INFORMACJA

„Zabudowa ekonomizera wraz z układem odpylania oraz kanałami spalin za kotłem WR-10 nr 3 w Ciepłowni C-14 w Gnieźnie”

Odpowiedź na zapytania, które wpłynęły do Zamawiającego w dniu 16 maja 2019 r.

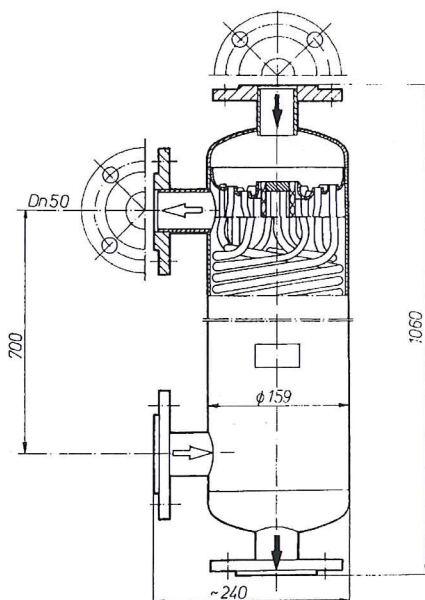
Prosimy o podanie parametrów wymiennika do podgrzewu wody zmiękczonej w celu sprawdzenia czy wymaga on zabezpieczenia zgodnie z obowiązującymi normami ze względu na zasilanie wymiennika wodą o wysokim parametrze (woda z gorącego kolektora kotła). Gdyby była taka

konieczność zabezpieczenie wymiennika również może realizować sterownik bezpieczeństwa (safety).

4 wymienniki WBB1

DANE TECHNICZNE

- ciśnienie dopuszczalne 1,6 MPa
- temperatura dopuszczalna 150°C
- pojemność rurowa 0,007 m³
- pojemność m-rur. 0,01 m³
- pow. wymiany ciepła 3 m²
- masa 33,5 kg
